Statens vegvesen

Svar på bestilling av utgreiing av undergang –sak 20/1999

E39 Vikane–Eikangervåg planID 1263–201804

Utsnitt plankart - Kryssningspunkt for folk/fe/traktor

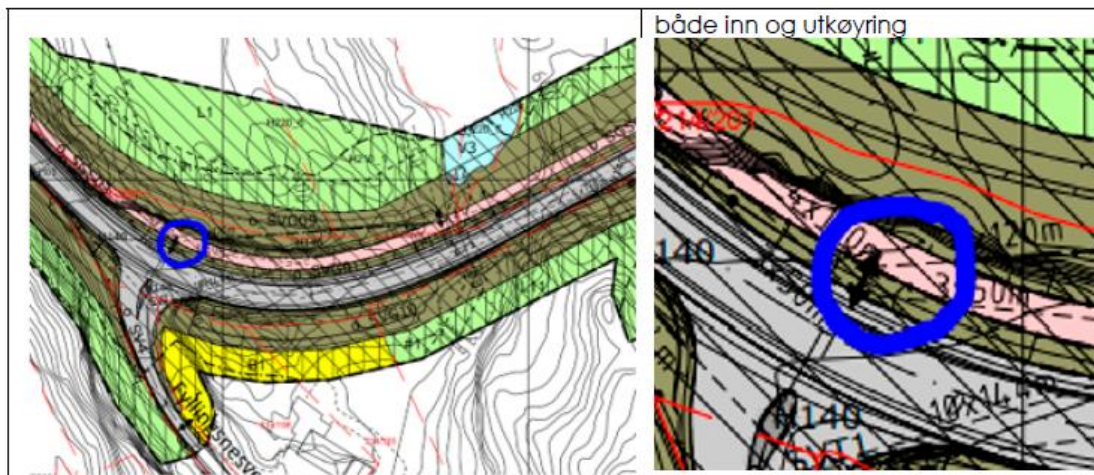
Det som gjerne ikkje kjem tydeleg fram er der det er tenkt at folk/fe/traktor kan krysse E39 vist med blå ring. Her er det ikkje krav om rekkverk fordi det er rabatt mellom køyreveg og gang- og sykkelveg.

Der pilen er i plankartet er det ikkje krav om rekkverk, og opning i høve landbrukskøyretøy er ikkje noko problem slik det framstår i supplerande klage punkt 5.
